改善箇所説明図

コントロールユニット (CUV3)

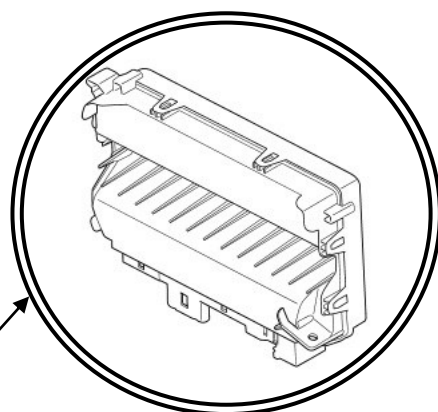
基準不適合発生箇所

不具合の内容

灯火類を制御するコントロールユニットのプログラムが不適切なため、リモコンキーにある灯火チェック機能ボタンを操作すると制動灯・後退灯等の全ての灯火が順次、自動的に点灯と消灯を繰り返す。また、アプローチライト機能ボタンを操作すると方向指示器が点灯したままとなり保安基準に抵触する。

改善の内容

全車両、ソフトウェアを更新版にアップデートし、当該機能を無効化する。

識別：助手席運転席ドアヒンジに黄色ペイントを塗布する。
